ANLAGE 6

Stellungnahmen der Behörden und sonstigen Träger öffentlicher Belange zur frühzeitigen Beteiligung nach § 4 Abs. 1 BauGB

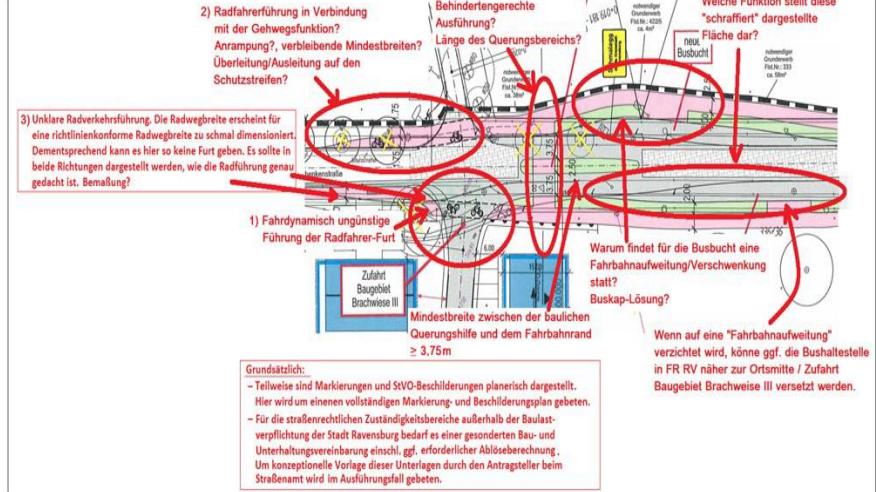
Nr.	Stellungnahme	Abwägungsvorschlag
	<p>Ravensburg zu beantragen. Die für das Erlaubnisverfahren notwendigen Antragsunterlagen müssen nach § 86 Abs. 2 WG von einem hierzu befähigten Sachverständigen gefertigt und unterzeichnet werden. Ein Formblatt über die notwendigen Unterlagen ist bei der unteren Wasserbehörde erhältlich.</p> <p>Eine Erlaubnis für das Zutagefordern und Zutageleiten von Grundwasser zur Trockenhaltung einer Baugrube kann grundsätzlich nur vorübergehend erteilt werden.</p> <p>Die unvorhergesehene Erschließung von Grundwasser sowie Erdaufschlüsse aller Art hat der Unternehmer gemäß § 49 Abs. 2 WHG in Verbindung mit § 43 WG bei der unteren Wasserbehörde des Landratsamtes unverzüglich anzuzeigen. Die untere Wasserbehörde trifft die erforderlichen Anordnungen.</p> <p>G. Straßenrecht Tel. 0751 85-2412</p> <p>1. Rechtliche Vorgaben aufgrund fachgesetzlicher Regelungen, die im Regelfall nicht überwunden werden können Das Plangebiet befindet sich entlang der K 7975. Teilweise innerhalb des Erschließungs- wie auch Verknüpfungsbereiches der Kreisstraße, teilweise im</p>	<p>gültig sind und im Rahmen einer Umsetzung unabhängig von den Vorgaben in einem Bebauungsplan beachtet werden müssen.</p> <p>Kenntnisnahme Zu G.1) Es wird zur Kenntnis genommen, dass die Vorgaben des § 22 Straßengesetz (StrG) zu beachten sind und das die strassenrechtlichen Belange durch den Straßenbaulastträger Stadt Ravensburg selbst wahrgenommen werden.</p>

Nr.	Stellungnahme	Abwägungsvorschlag
	<p>straßenrechtlichen Bereich der sog. freien Strecke. Es sind die Vorgaben des § 22 Straßengesetz (StrG) zu beachten.</p> <p><u>Art der Vorgabe</u> Außerhalb des Erschließungsbereiches von Kreisstraßen besteht in einem Abstand bis 15 m vom Fahrbahnrand ein Anbauverbot für Hochbauten und bauliche Anlagen, sowie für Werbeanlagen. Bis 30 m bei Kreisstraßen dürfen bauliche Anlagen und Werbeanlagen nur mit Zustimmung der Straßenbauverwaltung errichtet werden. Diese im Verkehrsinteresse bestehende Vorgabe ist im Grundsatz auch bei der Aufstellung von Bebauungsplänen zu beachten.</p> <p>Innerhalb des Erschließungs- bzw. Verknüpfungsbereichs der K7975, Ortsdurchfahrt von RV Schmalegg werden die strassenrechtlichen Belange der Kreisstraße durch den Straßenbaulastträger Stadt Ravensburg selbst wahrgenommen.</p> <p><u>Straßenanschluss</u> Außerhalb des Erschließungsbereiches von Kreisstraßen ist die Anlegung neuer Zufahrten im Interesse des überörtlichen Verkehrs grundsätzlich ausgeschlossen. Eine dies nicht berücksichtigende Planung würde der Zweckbestimmung der überörtlichen Straße nicht Rechnung tragen.</p> <p>Um die Sicherheit und Leichtigkeit des Verkehrs auf den Straßen weiterhin zu gewährleisten bzw. zu erhöhen und um</p>

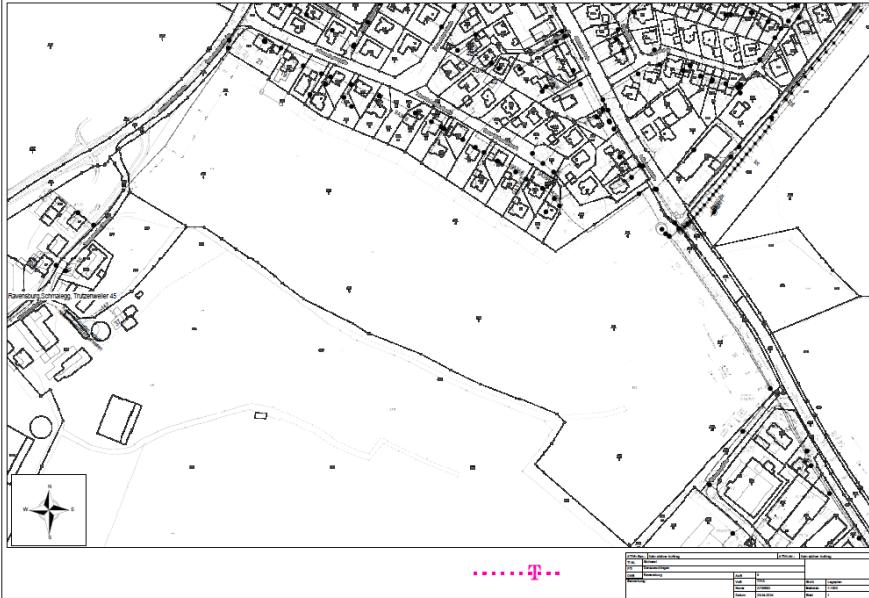
Nr.	Stellungnahme	Abwägungsvorschlag
	<p>Wir lehnen das Baugebiet jedoch aufgrund seiner zu geringen Siedlungsdichte ab. Es handelt sich überwiegend um EFH (WA 1-4 und WA 6 im BPI-Entwurf), wenige Doppelhäuser (WA 5) und ein Kettenhaus (WA 7). Es wird in diesem Bauabschnitt kein einziges der Mehrfamilienhäuser realisiert, die im städtebaulichen Entwurf und Rahmenplan für die Schaffung des dringend benötigter Wohnraum in Schmalegg angepriesen werden und lt. Rahmenplan (Pkt. 4.1 S.) auch schon für den ersten Bauabschnitt vorgesehen waren. Hier ist ein planerischer Rückschritt festzustellen, den wir nicht unterstützen können.</p>	<p>Wird nicht berücksichtigt</p> <p>Der Abschnitt zur Siedlungsdichte in der Stellungnahme des BUND ist falsch. Die durch den Bebauungsplan "Brachwiese III – Neuaufstellung" angestrebte Siedlungsdichte entspricht im gesamtstädtischen Kontext den Vorgaben des Regionalverbandes Bodensee-Oberschwaben. Die Vorgaben zu den Mindest-Bruttowohndichten (Einwohner pro Hektar) im Regionalplan werden mit ca. 87 Einwohner in der Brachwiese III mehr als erfüllt und die Werte für ein Oberzentrum fasst erfüllt. Für ein Oberzentrum, wie Ravensburg sind 90 Einwohner pro Hektar und für ein Mittelzentrum 80 Einwohner pro Hektar nach Maßgabe des Regionalplans als Indikator zum sparsamen Umgang mit Fläche nachzuweisen. Eine leichte Unterschreitung der Vorgaben für ein Oberzentrum sind im Rahmen des Bebauungsplanes "Brachwiese III – Neuaufstellung" tragbar, da es sich bei Schmalegg um einen ländlich geprägten Ortsteil handelt. In der Kernstadt werden die Vorgaben des Regionalplanes vielfach übertroffen, sodass der gesamtstädtische Wert von 90 Einwohner pro Hektar plausibel eingehalten wird.</p>

Nr.	Stellungnahme	Abwägungsvorschlag
		<p>Die zudem genannte Anmerkung, dass "kein einziges der Mehrfamilienhäuser realisiert wird" ist falsch. Der Bebauungsplan "Brachwiese III – Neuaufstellung" ermöglicht den Bau von vier kleineren Mehrfamilienhäusern mit jeweils bis zu sechs Wohneinheiten. Im Rahmen einer maßvollen Entwicklung von Schmalegg ist dies ein wichtiger Baustein und kann im weiteren Verlauf für die Schaffung von günstigem Wohnraum genutzt werden.</p>
